大型バス原動機（オイルミストセパレータ）のリコールについて

リコール番号 4482

（届出日：平成 31 年 4 月 16 日 開始日：平成 31 年 4 月 17 日）

改善箇所説明図

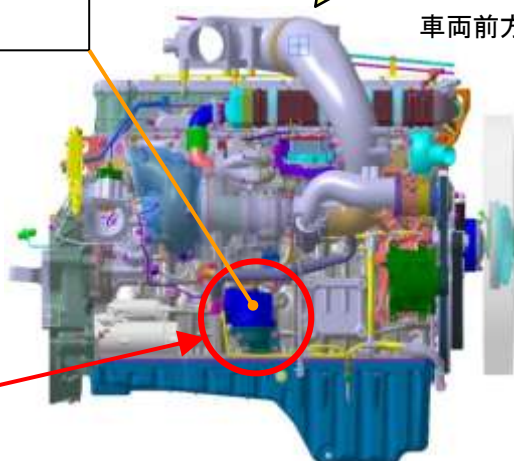
基準不適合発生箇所

大型バスのエンジンにおいて、エンジンオイルの交換時期の設定が不適切なため、使用条件が厳しい場合、設定期間より早くエンジンオイルが劣化することがある。そのため、そのままの状態で使用を続けると、オイルミストセパレータにスラッジ（燃焼で発生する煤やオイル中の劣化物）が堆積して、目詰まりを起こし、クランクケースの内圧が上昇、エンジンオイルが吸気系に流入して、最悪の場合、意図せずエンジン回転が上昇し、エンジンが破損するおそれがある。

改善措置の内容

全車両、クランクケースの内圧を測定し、オイルミストセパレータに目詰まりが生じていると判断されるものは、新品のオイルミストセパレータに交換するとともに、エンジンオイルとオイルフィルターを交換する。また、使用条件が厳しい（シビアコンディション）と判断された場合についてもエンジンオイルとオイルフィルターを交換する。さらに、エンジン制御プログラムに対策プログラム（オイル量減少時の検知性向上とエンジン過回転防止）を追加する。

また、適切なエンジンオイルメンテナンスの励行を喚起するステッカーを貼付し、シビアコンディションの条件を明記したリーフレットを配布する。
